SÜDANSICHT

ERDGESCHOSS

Bauplan № 14/65
den im Plan vermerkten Bedingungen zur polizeilichen Genehmigung begutachtet.
Altötting, den 2. Apr. 1965
Kreisbaumeister

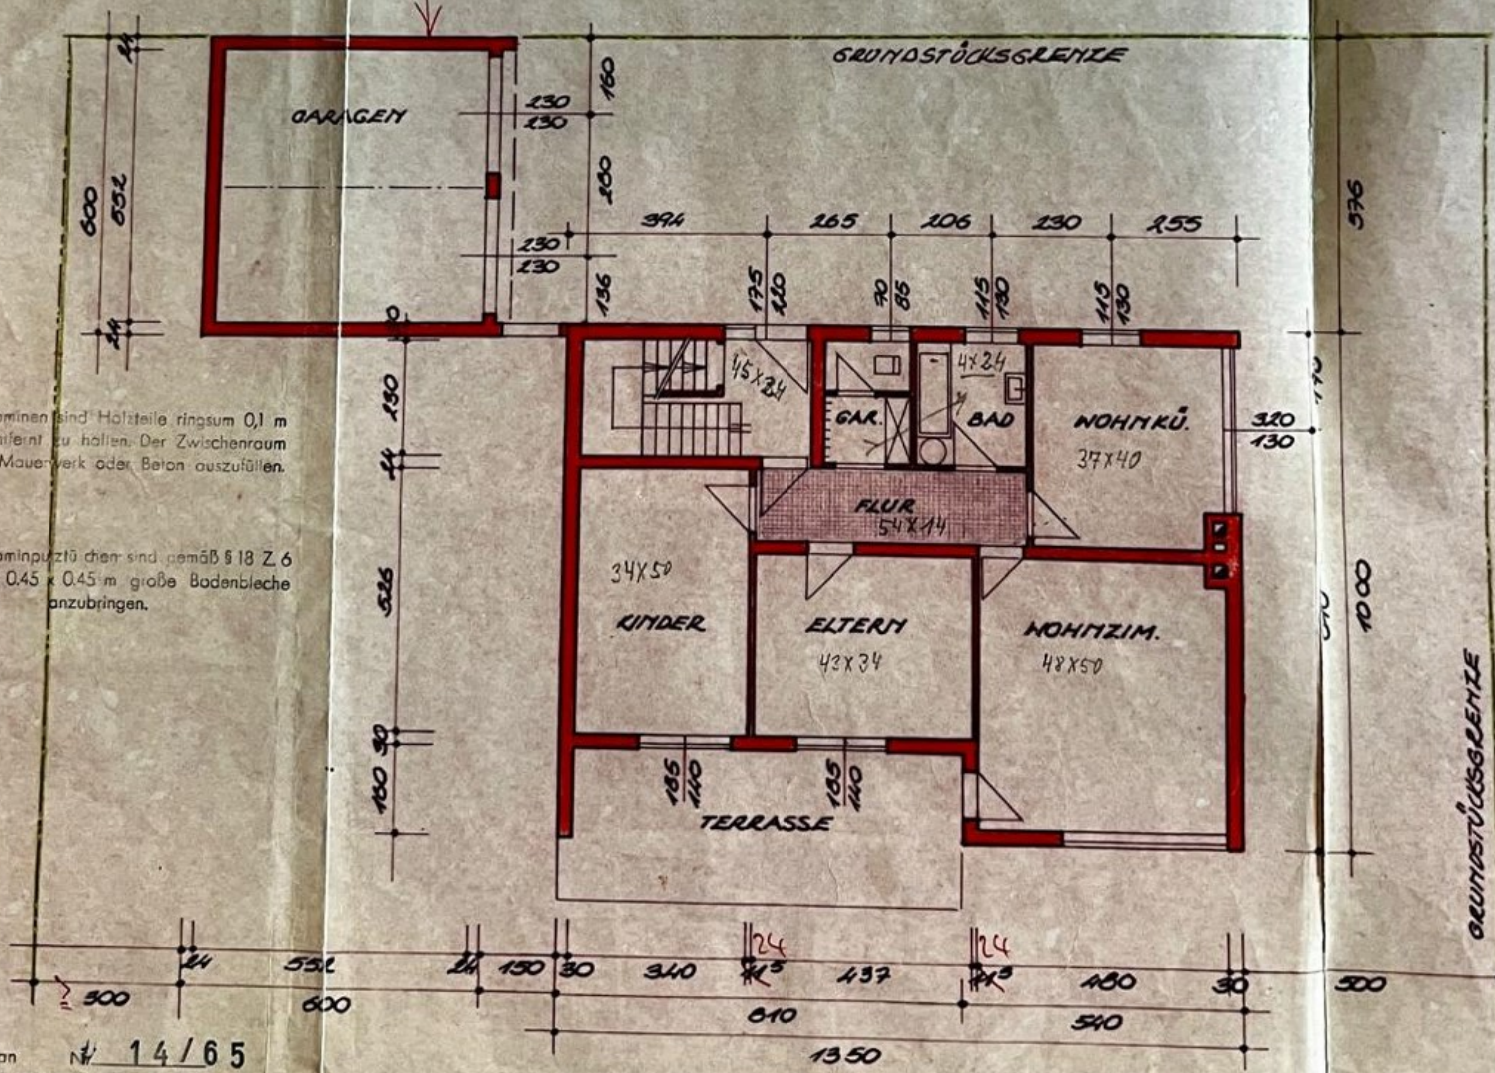
Auflage:
In der Garage ist an gut sichtbarer Stelle und dauerhaft ein Anschlag mit folgendem Wortlaut anzubringen:
„Vorsicht beim Laufenlassen der Motore! Vergiftungsgefahr!

Die Fundamente sind auf gutem, tragfähigen Baugrund zu errichten. Hierbei muß [illegible] mindestens unter Frosttiefe geführt werden. §14d.a.BO.

Direkt an die Grenze stellen - Brandmauer (Art. 31 BBO) erforderlich.

Von Kaminen sind Holzteile ringsum 0,1 m weit entfernt zu halten. Der Zwischenraum ist mit Mauerwerk oder Beton auszufüllen.

den Kaminputztüchen sind gemäß § 18 Z 6 B. O. 0.45 x 0.45 m große Bodenbleche anzubringen.
